**指摘事項No. 1**

講ずべき事項「Ⅱ. 3. 原子炉格納施設雰囲気の監視等」、適合性に係る説明を追加すること。

**【回答】**

表1 燃料デブリを収納する容器の耐放射線性一覧<sup>※1</sup>

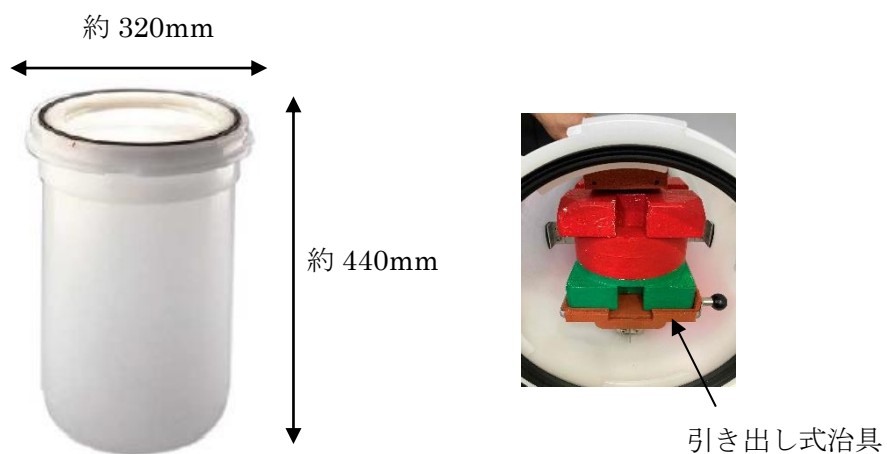
**指摘事項No. 48**

燃料デブリを収納する容器類について、高線量の核燃料物質等の取扱いにあたり、耐放射線、耐火性等の観点からの健全性に係る説明を含めて当該容器類を選定した理由を資料に示して説明すること。

(48)燃料デブリを収納する容器類は入手性・操作性の観点から、一部に可燃性のものを使

用しているが、グローブボックス内では発火源となるものは無く、火災発生リスクは小さい。万一、火災が発生した場合であっても、グローブボックス内に窒素を封入することで消火する運用としている。

また、耐放射線性についても表1に示す通り、耐放射線性が一番低い容器であっても約1000Gyほどあり、短期間の作業であるため放射線による影響は少ない。

図1 DPTEポートとDPTEコンテナの開閉イメージ

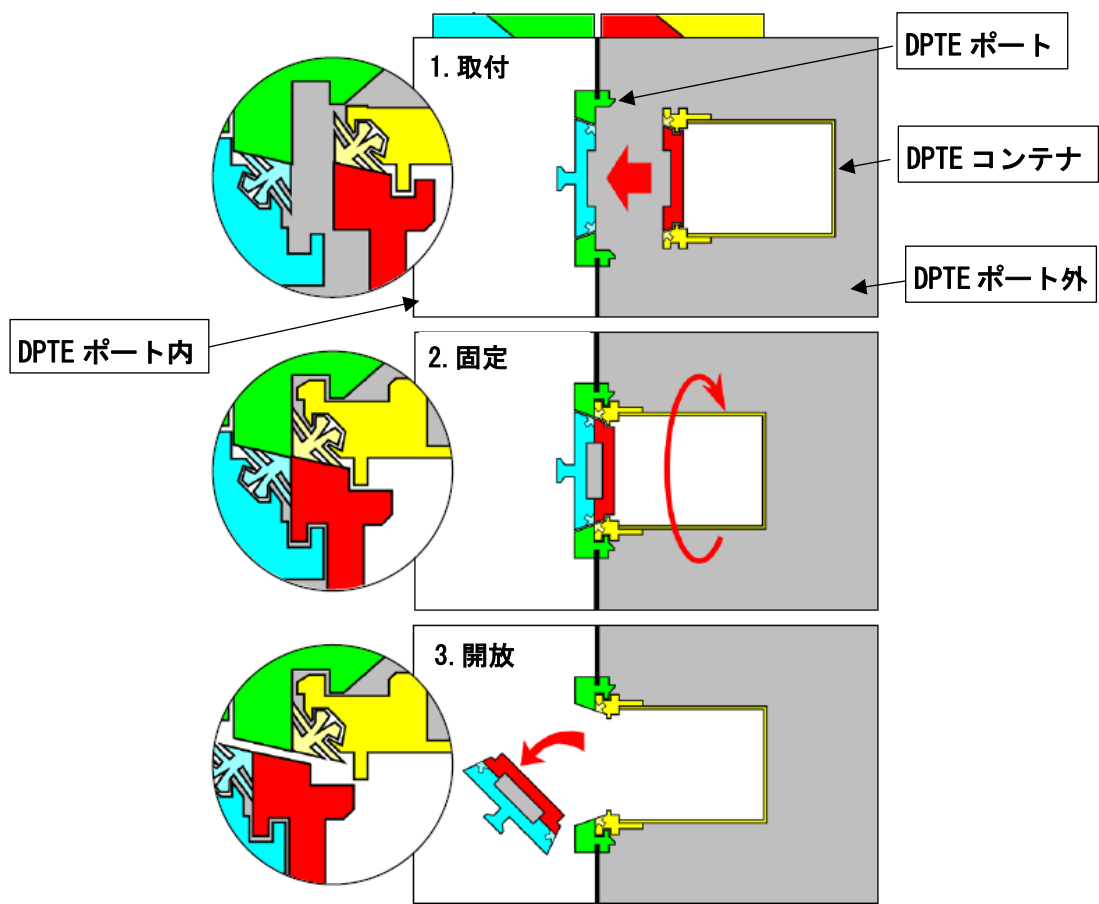
**指摘事項No. 36**

DPTEの正式名称と中身の構造の説明を追加すること。

<sup>(36)</sup>DPTEとは“Dispositif Pour Transfer Etanche” または “Double Porte pour Transfert Etanche”（フランス語）の略。

DPTEコンテナはDPTEポートに取り付けることで図1のようにDPTEコンテナの蓋とDPTEポートが一体となって開閉し、密閉を維持しながら物を移送することが可能なコンテナであり、燃料デブリをエンクロージャからグローブボックスまで運搬する際に使用する。内部は緩衝容器を固定する引き出し式治具を搭載し、緩衝容器を収納することで上下から固定する。

試料容器断面図 (右)

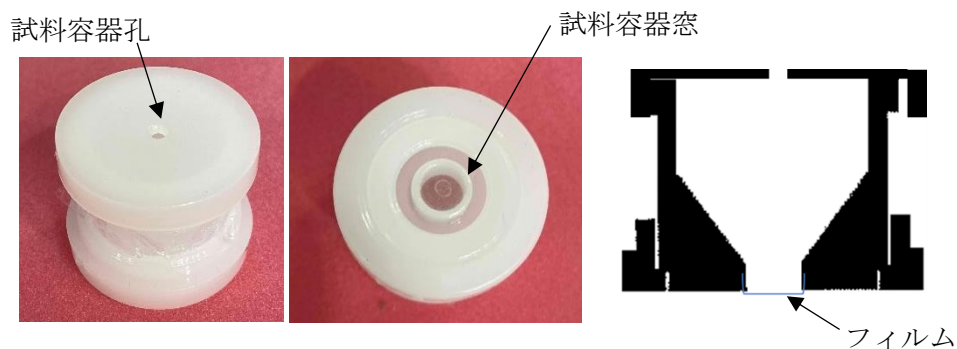
**指摘事項No. 37**

試料容器について構造が分かるような説明、写真・イメージ図を追加すること。

項目	仕様
寸法, 容量	φ 約 30×約 25mm, 約 0.2mL
材質	ポリエチレン
機能	(37) <u>回収容器から分取した燃料デブリを収納する容器。燃料デブリを収納した状態で分析を行う。試料容器裏側の窓はフィルムで覆われているため、試料容器の窓から燃料デブリは落下することはない。また水素濃度測定後に、試料容器上面の孔はフィルムを貼り付けて塞ぐ。</u>

図2 燃料デブリの構外輸送容器への収納状況

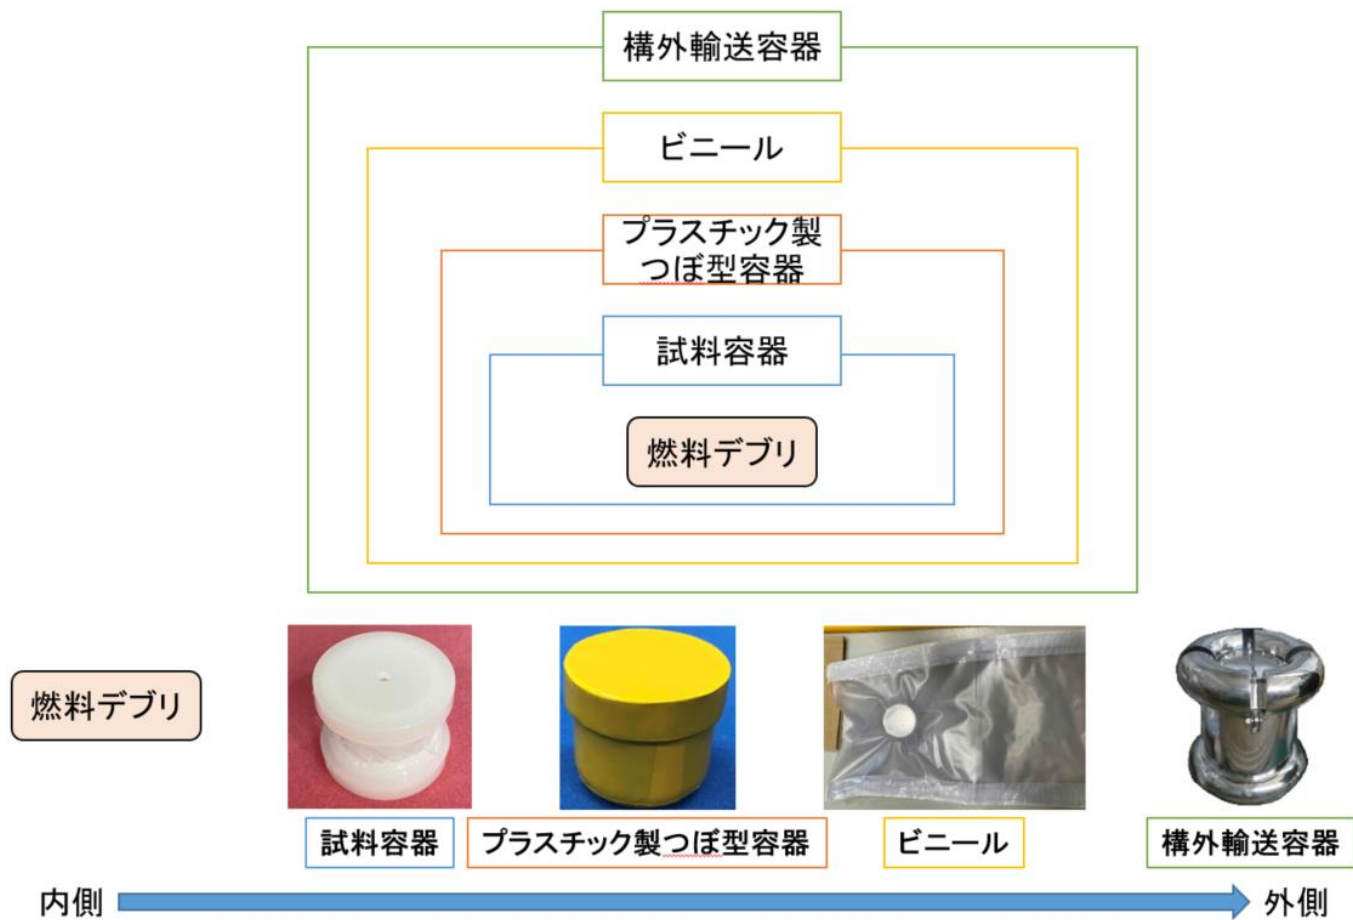
**指摘事項No. 53**

構外輸送時の燃料デブリの収納状態が分かる図を記載すること。

(53) (補足) 事業所外運搬時の燃料デブリ収納状態

グローブボックスから搬出された燃料デブリは図2に示すように構外輸送容器に収納される。

燃料デブリの回収から輸送までの一連の作業フロー

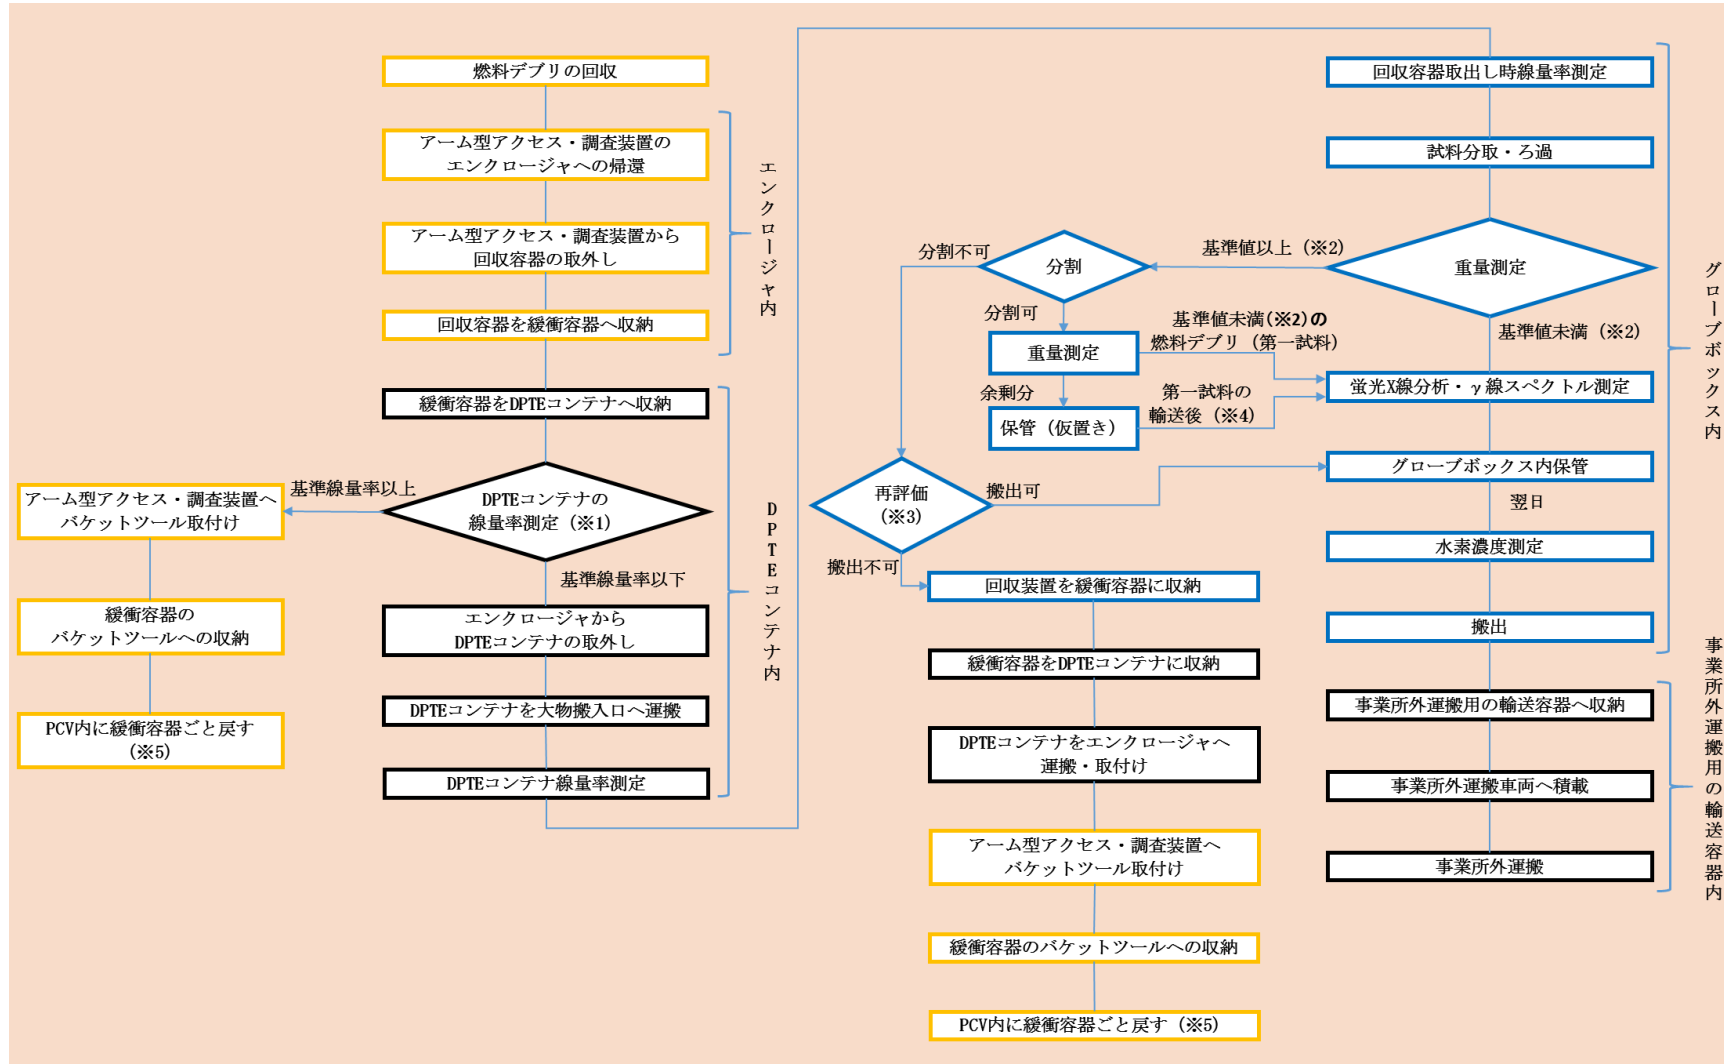
**指摘事項No. 7**

燃料デブリの取り出しから搬出までの取扱いフローを整理し、資料に示して説明すること。

**指摘事項No. 55**

※3（分割を行い基準値未満とならない場合は各種測定を行い搬出を行う。）の説明文が分かりづらいため、考えを整理し記載すること。

※1 エンクロージャから DPTE コンテナを取り外す際に線量率測定を行い、<sup>(45)</sup>基準線量率以下であることを確認する。

※3 <sup>(55)</sup>燃料デブリが塊状で事業所外運搬可能な量に分割することができない場合は、蛍光 X 線分析、 $\gamma$ 線スペクトル測定を行い、その分析結果をもって燃料デブリが事業所外運搬可能な量であるかの確認を行う。

※5 <sup>(39)</sup>PCV 内へ戻す際は、堆積物がなく未臨界維持に影響のないペDESTAL 外のグレーチング上に残置する計画。

図1 (左図)DPTEコンテナ吊り上げイメージ(A-A断面)  
(右図)DPTEコンテナ吊り上げイメージ(B-B断面)

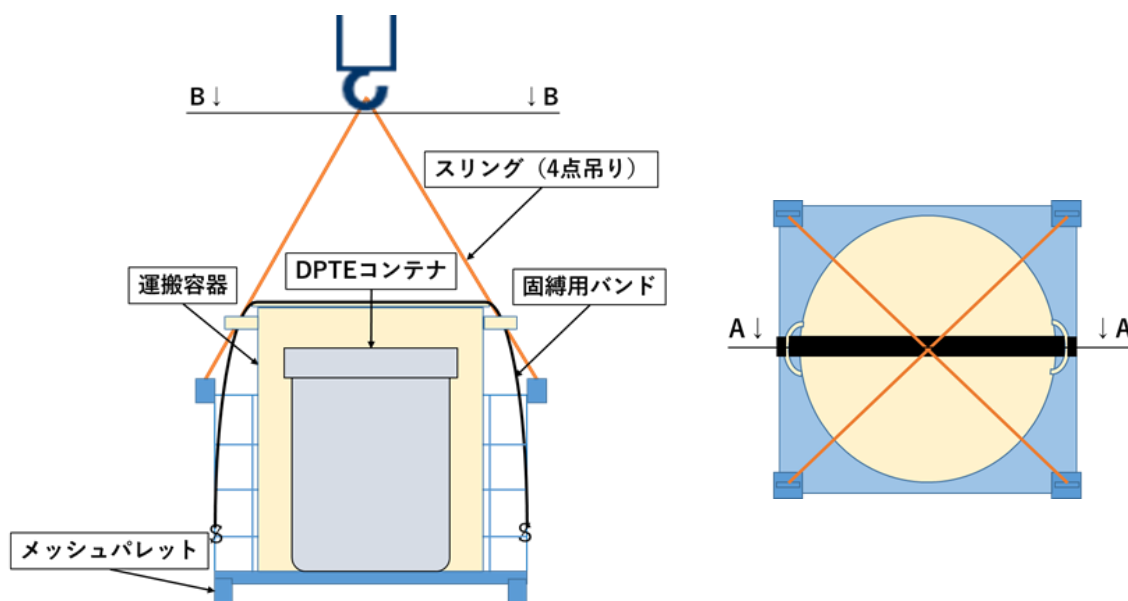
### 指摘事項No. 58

大物搬入口の1階から2階に燃料デブリを運搬する際の落下評価の有無について示すこと。例えば、落下するとした場合の評価において、漏えいしてしまった場合の影響評価を行っているのか。もしくは破損しないということであれば破損しないとする考え方や評価を示すこと。

燃料デブリを収納したDPTEコンテナはエンクローージャから大物搬入口1階までは台車を用いて運搬するため落下のリスクはなく，<sup>(59)</sup> 大物搬入口1階から2階へ運搬は電気チェーンブロックによる揚重作業を計画している。電気チェーンブロックの定格荷重2.8tに対してDPTEコンテナを収納した運搬容器の重量は20kg以下であり，揚重物重量全体でも100kg以下であるが，以下の落下防止対策を講じる。また，容器に緩衝材を使用することで落下影響を緩和し，大物搬入口1階床面には予め難燃シート養生を行

うことで、万一の落下により燃料デブリが散乱した場合でも難燃シートごと燃料デブリを回収する。

- DPTEコンテナを収納した運搬容器をメッシュパレットにバンドで固縛する。
- メッシュパレットを4点吊りする。
- 電気チェーンブロックは定期自主検査及び作業開始前の点検を行い、異常のないことを確認する。
- スリング、メッシュパレットの作業開始前の点検を行い、異常のないことを確認する。

図 2.1-3 燃料デブリ回収試験結果

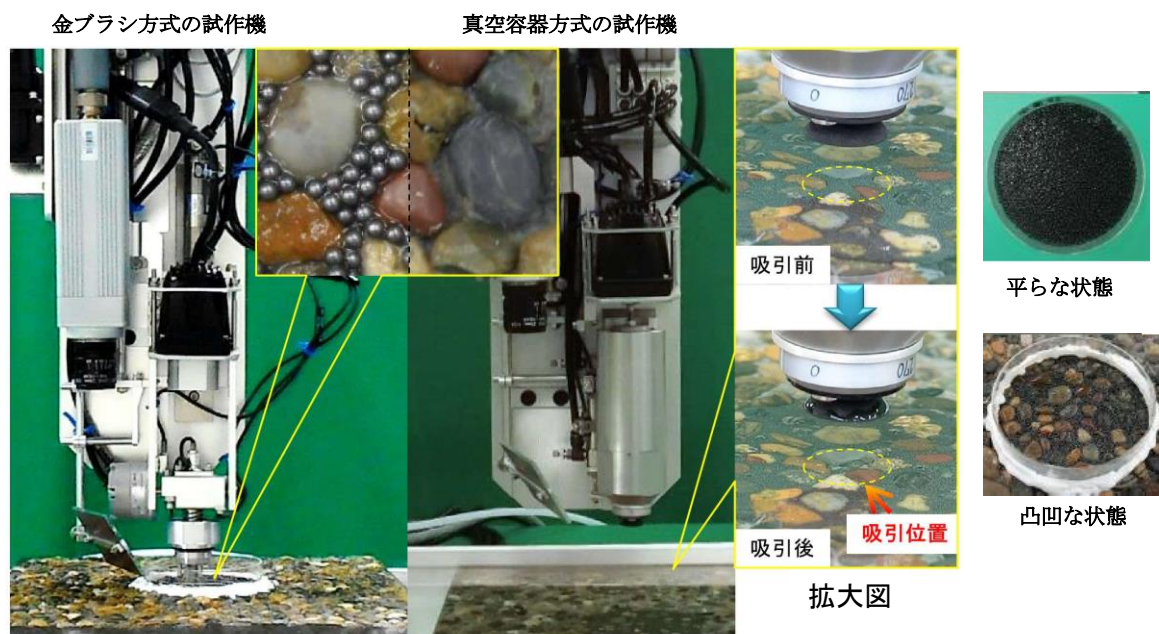
**指摘事項 No. 9**

特に設備の耐震クラス等にも関係するハザードの設定に関して、燃料デブリ回収試験としてモックアップにより最大回収量（取扱量）の確認を行っているが、実機条件に照らして、その試験条件等が最大回収量を想定する上で適切な内容となっているか改めて確認し、試験の詳細について資料に示して説明すること。

**指摘事項No. 44**

追加で実施している模擬燃料デブリによる回収試験について、実機相当として試験に使用している鉛球粒径の選定理由を資料に示して説明するとともに、当該試験の結果にあわせて評価を見直す点があればその内容も説明すること。

燃料デブリ回収量を確認するために鉛球を使用した模擬試験を実施した。試験的取り出しでは極めて少量の燃料デブリを採取する計画であり、過去のPCV内部調査にて2mm程度の砂粒状の堆積物を確認している現状を踏まえ、以下の試験条件を設定した。

試験結果を図2.1-3に示す。回収量は最大でも約2.6gとなることを確認した。

鉛粒径 (mm)	φ0.35	φ1.0	φ2.0	粒径 混合
金ブラシ	約0.15g	約0.56g	約1.2g	約0.65g
真空容器	約2.6g	約0.47g	-※	約0.67g

図 1. ダスト管理エリア構成イメージ ●, ○ : 吸い込み口

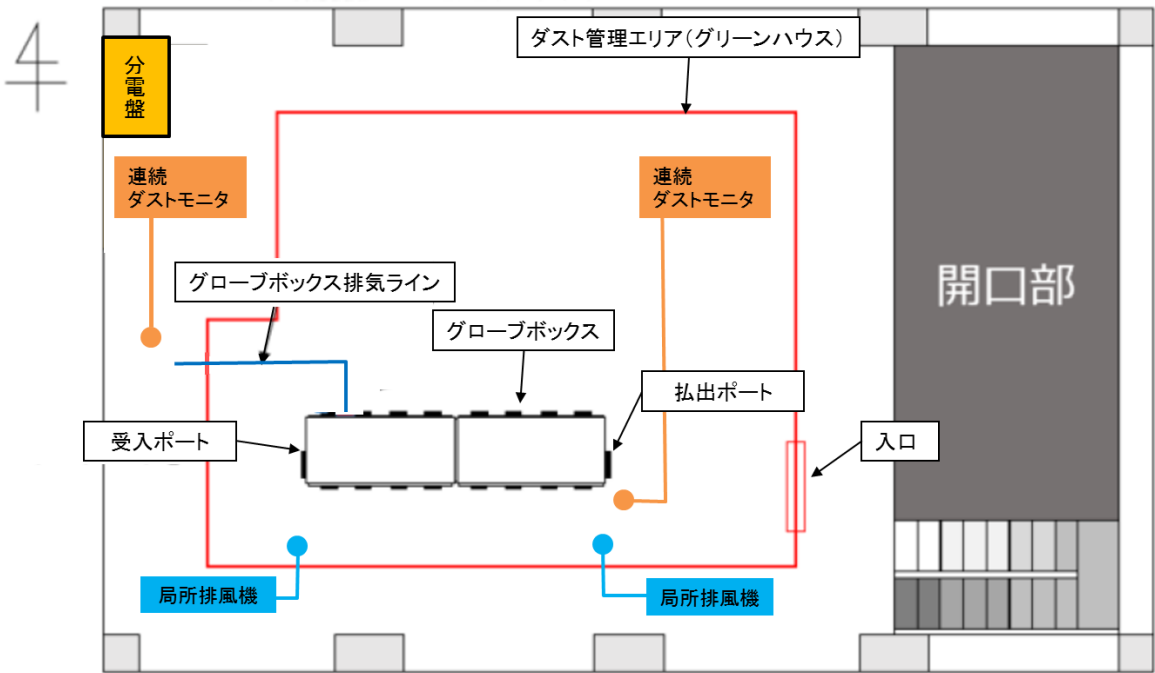
**指摘事項 No. 21**

ダスト管理エリアの管理方法を示すこと。

**指摘事項 No. 25**

新設するグローブボックス（以下「GB」という。）及びその周辺に設置するダスト管理エリアについて、GB内での燃料デブリ等の取扱において想定される放射性物質を含む気体の発生量の評価に加えて、GBやダスト管理エリアからの排気（排出）先や排風機容量（風量）設定の妥当性等、負圧管理の考え方を整理し資料に示して説明すること。

**指摘事項 No. 26**

ダスト管理エリアへの放射性物質の漏えいについて、漏えい防止に係る具体的な対策に加えて、万一漏えいした場合の回収方法や漏えい物の処理方法等の詳細について資料に示して説明すること。

ダスト管理エリアの構成イメージを図1に、各構成品の仕様を下記に示す。ダスト管理エリア周辺に局所排風機を設置し、吸い込み口をグローブボックスの受入ポート、払出ポート付近にそれぞれ設置することによりダスト管理エリア外への放射性ダスト飛散を抑制する。

(25)ダスト管理エリアの容積は約 150m<sup>3</sup>であり、局所排風機の風量は1台当たり 25m<sup>3</sup>/min

以上である。そのため2台使用することで、ダスト管理エリア内の換気回数は約20回/hとなる。「高放射性物質取扱施設設計マニュアル<sup>※1</sup>」では建屋のうち作業者が一時的に立入る区域の換気回数は4~10回/h程度とされていることから、今回使用する局所排風機の風量は十分である。

(26) グローブボックスから放射性物質が漏えいした場合はダスト管理エリア内に設置した連続ダストモニタによって、漏えいを検知することができる。漏えいを検知した場合は燃料デブリをグローブボックス内に仮置きし、作業者はダスト管理エリアから退域することで作業者の身体汚染防止を図る。また退域時は除染、汚染検査を実施し汚染拡大防止を図る。

図1 試験的取り出し作業時のアームの状態

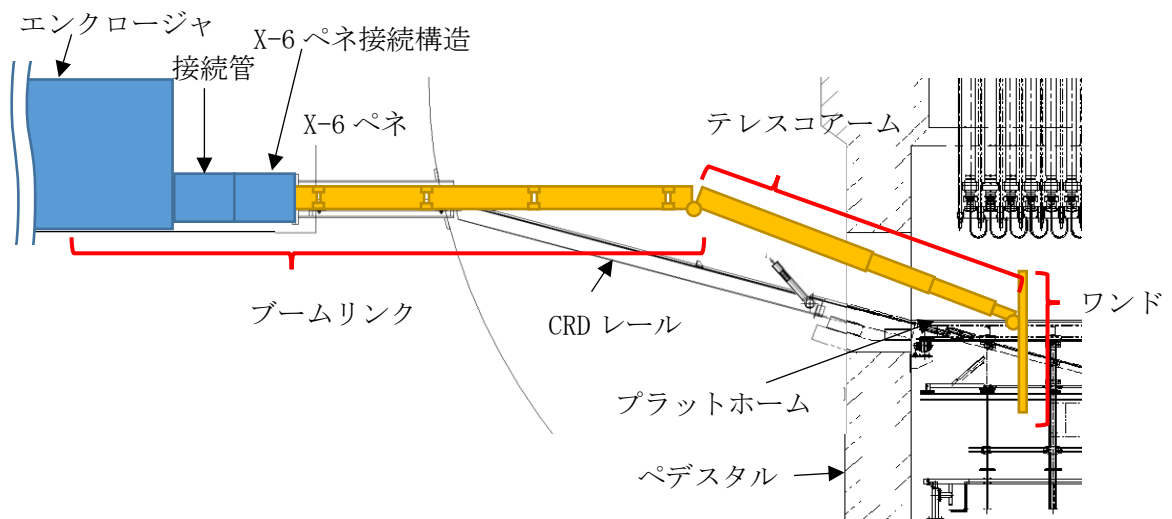
### 指摘事項No. 50

取り出し作業時は、テレスコアームの一部とワンドがペDESTAL内に進入する形となる。ペDESTAL内の動きとしてはテレスコアームの先端に取りついているワンドの動きが主となり、取り出し作業を実施する。
